Verslag huishoudelijke elektrische installatie op laagspanning en zeer lage spanning

Referentie: **009-20261027-02**	Datum controle: **27/10/2026**
Keurder: **009**

Eigenaar:	**Onbekend**	EAN-code:	**Onbekend**
Adres installatie:	**Schoonderbeukenweg 57, 3202 - RILLAAR**	Nummer teller(s):	**1sag1100374015**
		Distributienetbeheerder installatie:	**Fluvius**

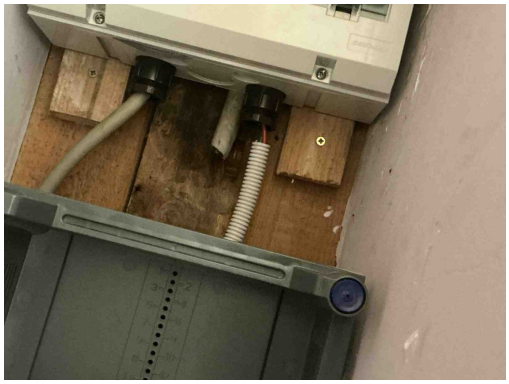
D05 - Er is geen ondergeschikte differentieelstroominrichting van maximum 30 mA geplaatst voor de beveiliging van de ruimte(n) die een badkuip en/of douche bevatten (Boek 1: 4.2.4.3).

D26 - Er is geen ondergeschikte differentieelstroominrichting van maximum 30 mA geplaatst voor de beveiliging van wasmachine/afwasmachine/droogkast (Boek 1: 4.2.4.3.b).

T21a - Het elektrisch materieel is niet geplaatst volgens de voorschriften van de fabrikant/ regels van goed vakmanschap. (Boek 1: 1.4.1.3) Oa ophangvijzen elektrisch verdeelbord niet afgedekt. Zie klasse II toestel.

T21b - Het elektrisch materieel is niet geplaatst volgens de voorschriften van de fabrikant/ regels van goed vakmanschap. (Boek 1: 1.4.1.3) Oa kamgeleider niet afdoende afgedekt aan uiteiden. Zie kans op rechtstreekse aanraking plaatsingsfiche fabrikant.

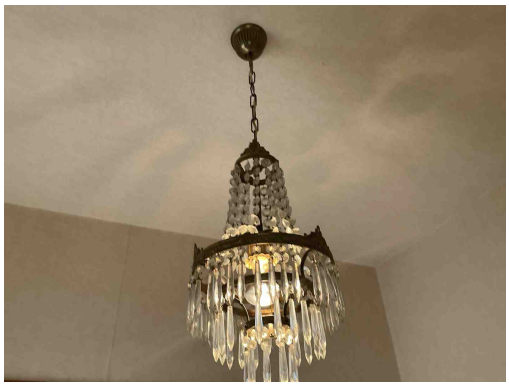
B34 - Het kabeltype van de meterbord verbinding aan de oorsprong van de installatie beantwoord niet aan de minimale vereisten vastgelegd door de distributienet beheerder. (Boek1: 1.5 + SYNERGRID C1/107)
Opmerking: Vob mag enkel bij een gekoppelde Meterbord verbinding

B17 - De voedingsspanning is niet op elk bord vermeld (Boek 1: 3.1.3.3).

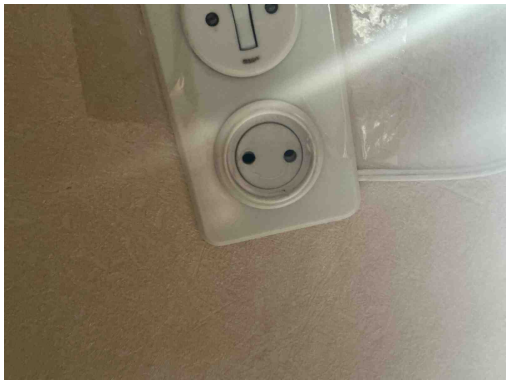
B30 - De houder van de beveiliging in een huishoudelijke ruimte is niet voorzien van aangepaste kalibreerelementen (Boek1: 5.3.5.5).

B26 - Het elektrisch bord kon niet gedemonteerd worden (Boek 1: 5.3.5.1).

T24 - Het gebruik van elektrische machines of toestellen van klasse 0 en 0I is verboden. (Boek 1, Onderafdeling 4.2.4.3)
Opmerking: Algemeen,...

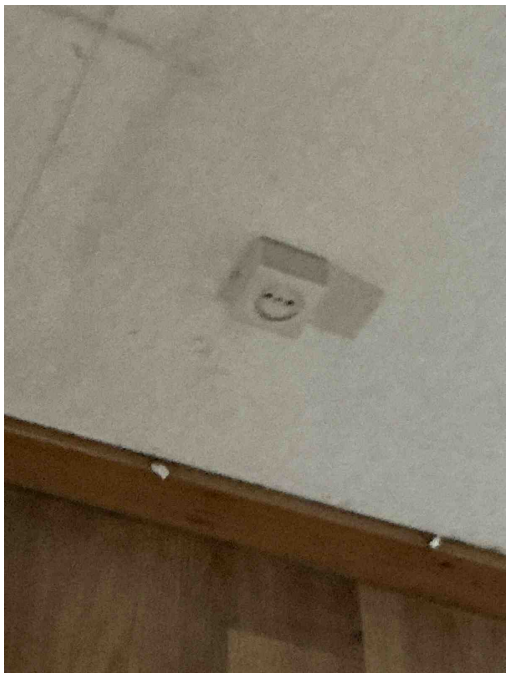
T23 - Het elektrisch materiaal is beschadigd. (Boek 1: 1.4.1.3).
Opmerking: Oa Beveiliging draait niet terug,

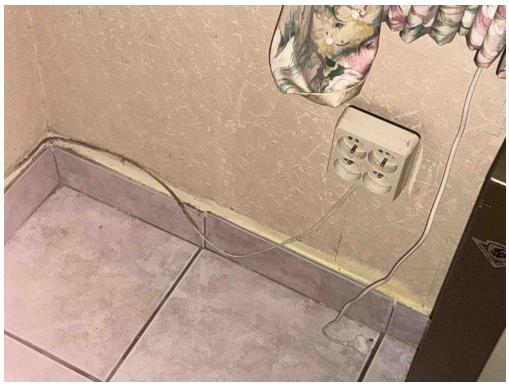
A20 - Er bevindt zich een contactdoos zonder beschermingsgeleider in de elektrische installatie. Deze is niet geplaatst achter een differentieelstroombeschermingsinrichting met grote (max. 30mA) of zeer grote (max. 10mA)gevoeligheid. (Boek 1: 8.2.1.b)
Opmerking: Algemeen,..

A16 - Er is geen continuïteit van de beschermingsgeleider van de contactdoos (Boek 1: 5.4.3.4).
Opmerking: Algemeen,..

T11 - De contactdozen waarvan de toegekende stroomsterkte maximaal 16A en de toegekende spanning maximaal 250V bedraagt en niet bedoeld zijn voor de voeding van een of meerdere verbruikstoestellen voor een specifiek doel en niet geplaatst zijn in of op schakel- en verdeelborden, beschikken niet of IPXX-D (incl. gemeenschappelijke delen residentieel geheel) (Boek 1: 4.2.2.3/5.3.5.2).

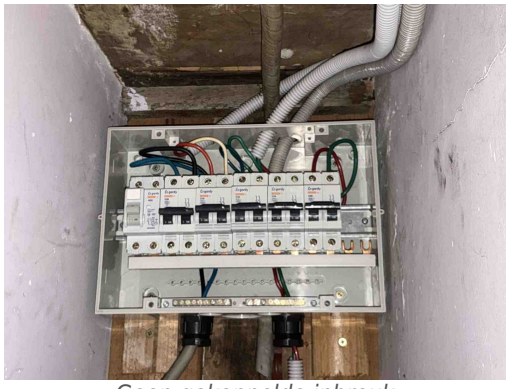
C27 - Het gebruik van geleiders van het type VTLmB (côte-à-côte) is niet toegestaan (Boek 1: 1.4.2.1).

C27 - Het gebruik van geleiders van het type VTLmB (côte-à-côte) is niet toegestaan (Boek 1: 1.4.2.1).

C21 - Het gebruik van geleiders van het type VOB, zonder bijkomende afscherming is niet toegestaan (Boek 1: 5.2.9.6).
